Koszalin, 09.12.2025 r.

dotyczy: Przetarg nieograniczony nr TP.382.075.2025 OB – Sprzęt do zabiegów wewnątrznaczyniowych

WYJAŚNIENIA TREŚCI SPECYFIKACJI WARUNKÓW ZAMÓWIENIA

PYTANIE NR 11 dotyczy: części nr 29

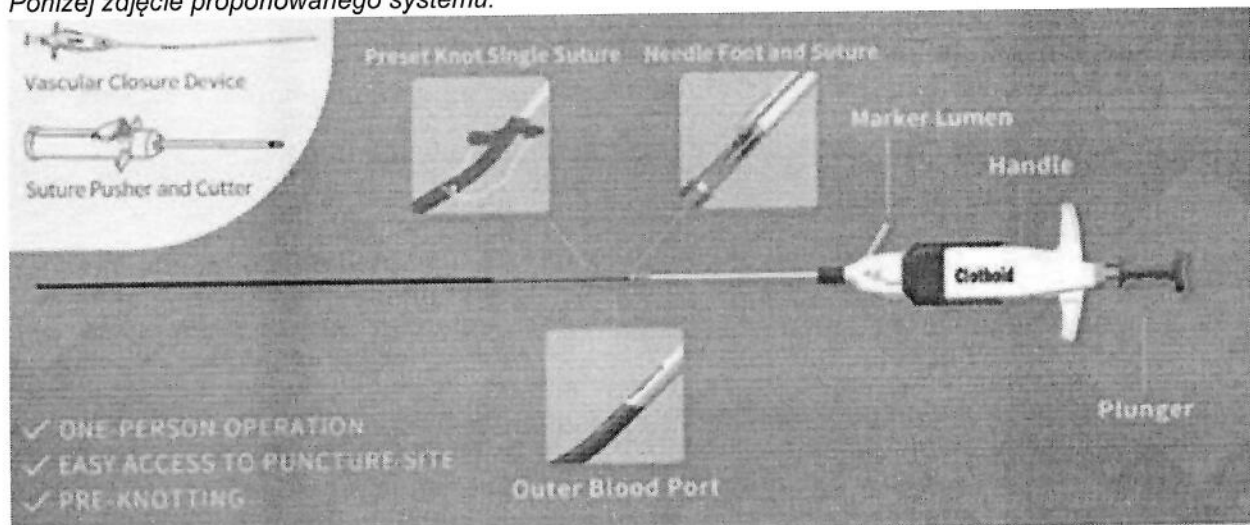
„Zwracam się do Zamawiającego o dopuszczenie zamykacza naczyniowego w konkurencyjnej cenie o poniższych parametrach:

System zamykania naczyń w zakresie 5-21 F

Szew polipropylenowy, niewchłaniający UPS3-0

Zminimalizowana reakcja zapalna

Wysoka wytrzymałość na rozciąganie węzła

Jedna z nitek zakończona typem zig zag

Zmniejszone ryzyko infekcji

System może być założony samodzielnie przez 1 operatora

Poniżej zdjęcie proponowanego systemu:

Zamawiający nie dopuszcza.

PYTANIE NR 16 dotyczy: części nr 46, poz. 1

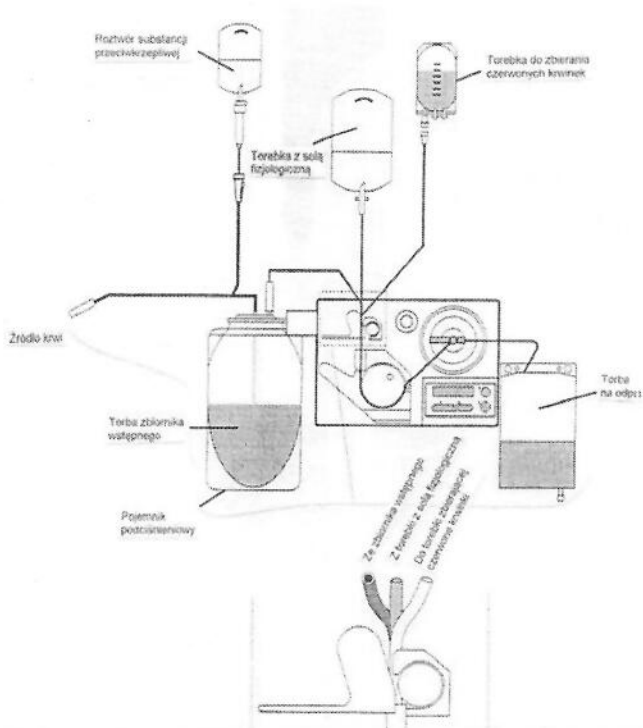
„Czy Zamawiający wyraża zgodę na zaoferowanie systemu do odzyskiwania krwi z pola operacyjnego o następujących parametrach:

Aparat umożliwiający odzyskiwanie krwi z pola operacyjnego przez jej filtrację, zagęszczanie, przemywanie i oczyszczanie.

Aparat separujący krwinki poprzez odwirowanie krwi i uzyskiwanie koncentratu erytrocytów
Aparat wykorzystujący technologię dynamicznego odzyskiwania komórek krwi opartą na algorytmie wprowadzającym automatyczne mikro korekty podczas przetwarzania krwi, tak aby maksymalnie zwiększyć ilość hematokrytu oraz oczyszczonej krwi przy jednoczesnym zmniejszeniu ilości odpadów.
Aparat z możliwością zastosowania śródoperacyjnego oraz pooperacyjnego
Aparat działający w trybie automatycznych powtarzalnych cykli (napętnienie wirówki – zagęszczenie – płukanie)
Aparat w pełni automatyczny – nie wymagający ingerencji operatora do czasu zapętnienia się worka na zagęszczonej krwi
Możliwość uruchomienia cyklu pracy aparatu manualnie w dowolnym momencie
Możliwość skrócenia czasu trwania cyklu poprzez ograniczenie ilości soli fizjologicznej użytej do płukania
Tryb awaryjny – maksymalny czas trwania cyklu w tym trybie 1,5 minuty

Wartość hematokrytu uzyskiwana w każdym z trybów działania mieszcząca się w minimalnym zakresie od 59% do 65%
Wyplukanie heparyny 98%
Wyplukanie tłuszczu 99%
W jednym pełnym cyklu pracy (napętnianie wirówki – zagęszczenie - płukanie) uzyskiwani co najmniej 135 ml zagęszczonej krwi
Jeden dzwon wirówki o pojemności minimum 135 ml dedykowany do wszystkich zabiegów.
Ilość soli fizjologicznej użyta w każdym pełnym cyklu płukania maksymalnie 250 ml
Aparat wyposażony w pompę perystaltyczną o obrotach regulowanych automatycznie w minimalnym zakresie od 0ml/min do 1000 ml/min.
Zakres pracy wirówki w minimalnym zakresie od 0 rpm do 10 000 rpm.
Aparat umożliwiający manualną kontrolę procesów minimum: zastosowanego podciśnienia, czasu trwania cyklu, ilości soli fizjologicznej użytej do płukania.
Aparat wyposażony w ekran dotykowy o przekątnej minimum 7 cali z ciągłym wyświetlaniem komunikatów pomocy na każdym etapie pracy urządzenia

Menu i komunikaty wyświetlane na ekranie w języku polskim
Możliwość zapisu danych z minimum 100 zabiegów z możliwością ich filtrowania na urządzeniu oraz eksportu na nośniki pamięci USB
Aparat mobilny na podstawie jezdnej z czterema kółkami oraz możliwością blokowania każdego z nich
Wbudowana pompa próżniowa z regulatorem próżni
Możliwość wykorzystania pompy próżniowej jako oddzielnego urządzenia – ssaka
Aparat wyposażony w niezbędne akcesoria lub/ oraz okablowanie umożliwiające rozpoczęcie pracy
Zasilanie sieciowe 230V, 50Hz ±10%
Możliwość regulacji podciśnienia co 10 mmHg w zakresie co najmniej od -10 mmHg do -370 mmHg
Masa kompletnego urządzenia max 50 kg
Gwarancja 24 miesiące”
ODPOWIEDŹ:
Zamawiający nie dopuszcza.
